Title - Sujet Excavator Buckets Excavator Buckets	
Solicitation No. - N° de l'invitation W2037-220081/A	Amendment No. - N° modif. 003
Client Reference No. - N° de référence du client W2037-220081	Date 2021-12-09
GETS Reference No. - N° de référence de SEAG PW-\$MCT-046-6078	
File No. - N° de dossier MCT-1-44096 (046)	CCC No./N° CCC - FMS No./N° VME
Solicitation Closes - L'invitation prend fin at - à 02:00 PM Atlantic Standard Time AST on - le 2021-12-16 Heure Normale de l'Atlantique HNA	
F.O.B. - F.A.B. Plant-Usine: <input type="checkbox"/> Destination: <input checked="" type="checkbox"/> Other-Autre: <input type="checkbox"/>	
Address Enquiries to: - Adresser toutes questions à: LeBlanc (MCT), Kristelle	Buyer Id - Id de l'acheteur mct046
Telephone No. - N° de téléphone (506) 377-7458 ()	FAX No. - N° de FAX (506) 851-6759
Destination - of Goods, Services, and Construction: Destination - des biens, services et construction:

Solicitation Amendment : 003

Title – Excavator Buckets

This solicitation is hereby amended to provide the following questions and answers

Side view of SQF1 Volvo excavator quick attachment

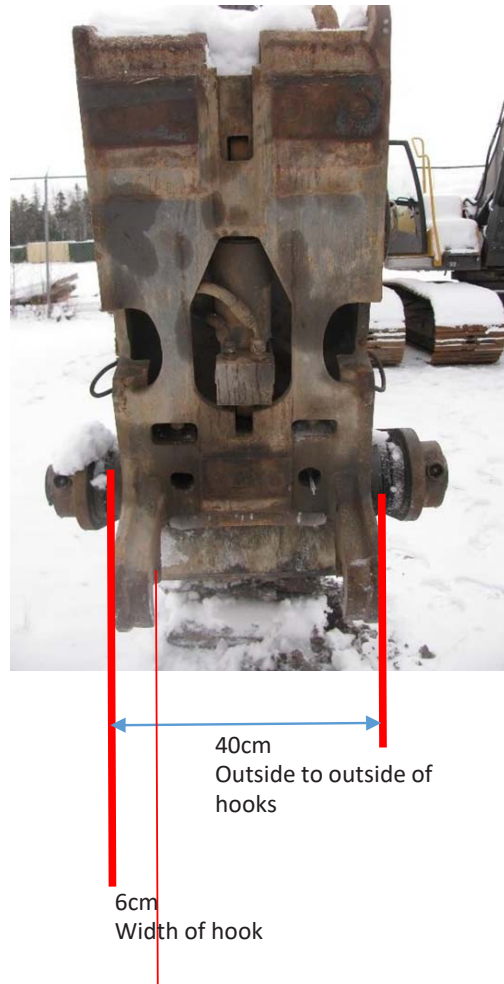
In reference to (code: 11796, part# 14616184), can you please provide more info, drawings or photos please?

See appendix 1 attached.
